## Vysvětlení, doplnění a změna zadávacích podmínek

Název veřejné zakázky:	„Domov Ždírec - pracoviště Jihlava“
Předmět veřejné zakázky:	stavební práce

Dotaz 5:

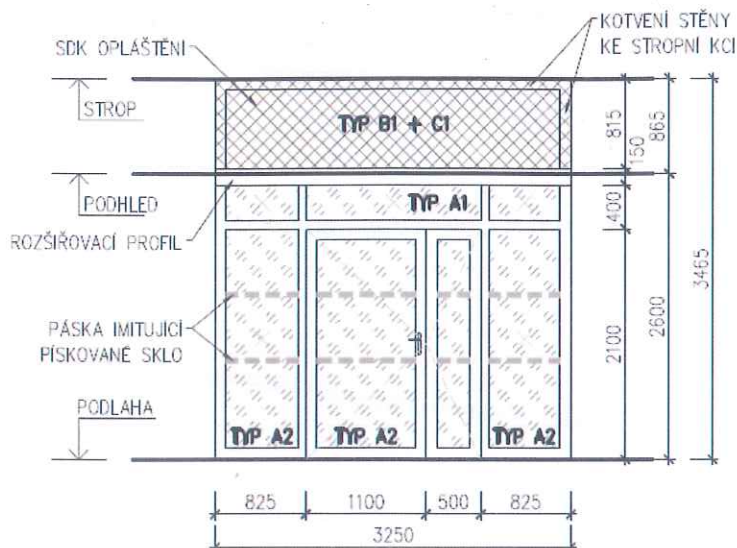
U několika vnitřních prosklených stěn, je požadavek na konstrukci pro ukotvení prosklené stěny nad podhledem – rámová konstrukce z ocelových profilů. Nikde ve výkazu výměr jsme nenašli položku pro tyto konstrukce. Mají být součástí dodávky? Pokud ano, žádáme o doplnění do výkazu výměr.

Pokud je požadováno kotvení prosklených stěn do stropu nad podhledem, je popsáno a vykázáno jako součást výrobku prosklené stěny. Proto je třeba cenu za tuto konstrukci zahrnout do ceny jednotlivých prosklených výplní.
